Prot. TE_OUT_13_031

Oggetto: Osservazioni al progetto "Parco Eolico Marino Gargano Sud". Proponente: WPD Parco Eolico Marino Gargano Sud S.r.l.

Figura 4.1 Relazione tra comunità biocenotiche, Parco Eolico Marino Gargano Sud e Parco Eolico Marino Golfo di Manfredonia

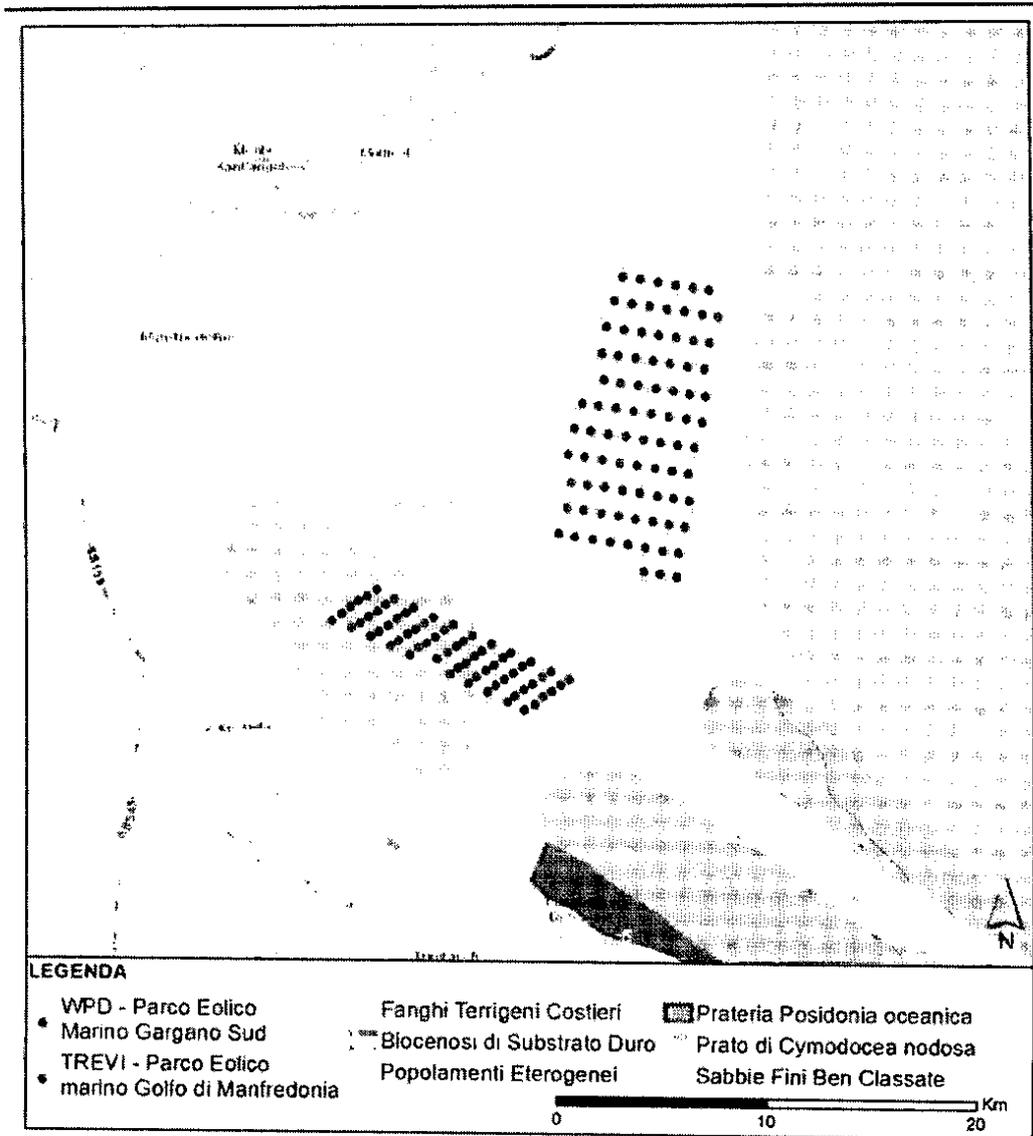
In particolare, nel documento "**Integrazioni allo Studio di Impatto Ambientale - Parco Eolico Marino Gargano Sud - Marzo 2013 - www.erm.com**", pag. 41, fig. 4.1, si riporta una cartografia (elaborata a partire da dati bibliografici) relativa alle biocenosi presenti nell'area del Golfo di Manfredonia, dalla quale si evince come l'impianto della scrivente ricada parzialmente in un'area caratterizzata dalla presenza di una prateria di *Cymodocea nodosa*.

Con la presente intendiamo far presente che i rilievi diretti eseguiti sull'area da parte della nostra Società hanno dimostrato come la situazione reale dell'area sia completamente diversa rispetto a quanto riportato nella cartografia di cui sopra.

Figura tratta dallo "Studio di Impatto Ambientale di un impianto eolico offshore nel Golfo di Manfredonia" rev. 01 (04/04/2011), TREVI Energy, pag. 162

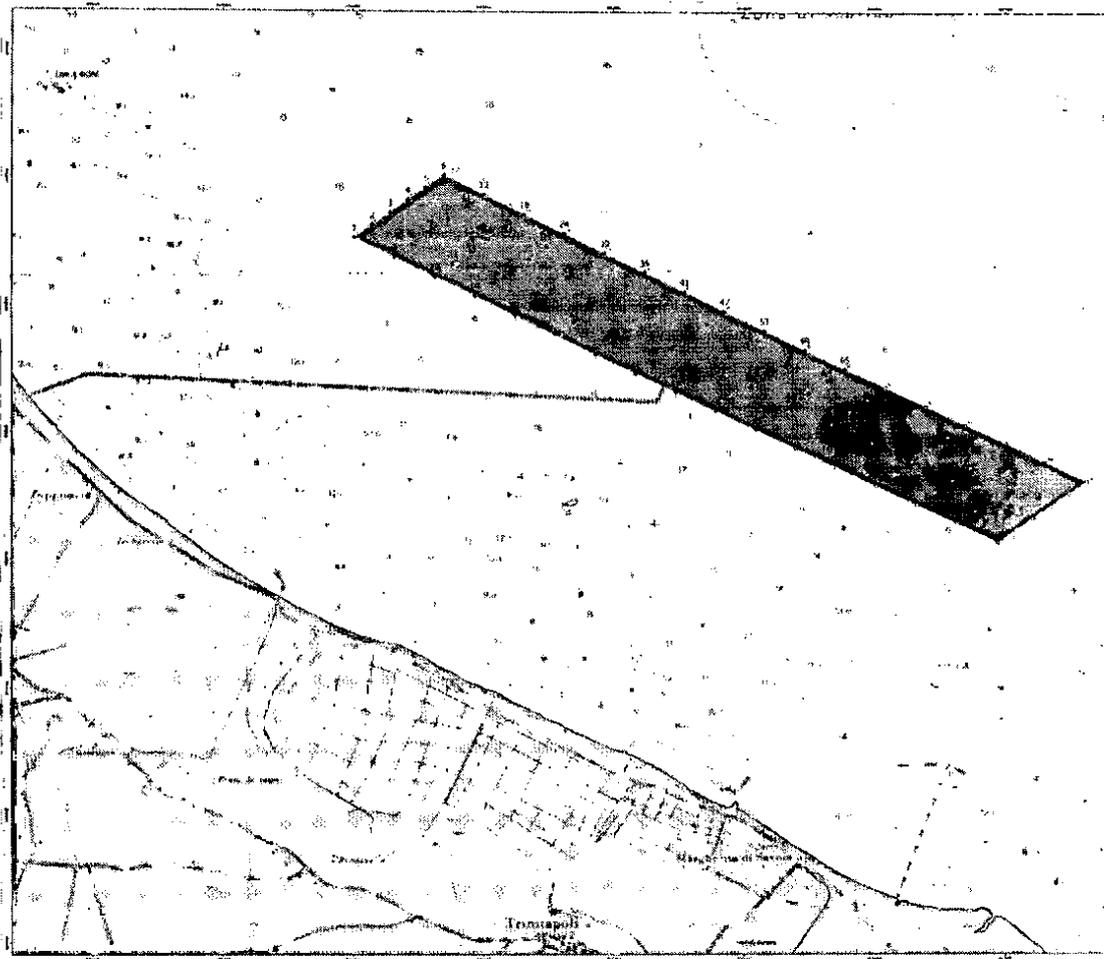
I rilievi eseguiti hanno dimostrato come l'impianto di TREVI Energy sia posizionato su aree caratterizzate dalla presenza di biocenosi dei fanghi terrigeni costieri; anzi, le considerazioni sulle biocenosi presenti sono state uno dei motivi alla base della nostra decisione di ridurre il layout di impianto da 100 a 65 aerogeneratori, eliminando quelli che insistevano, anche parzialmente, su aree a forte valenza ecologica come il coralligeno.
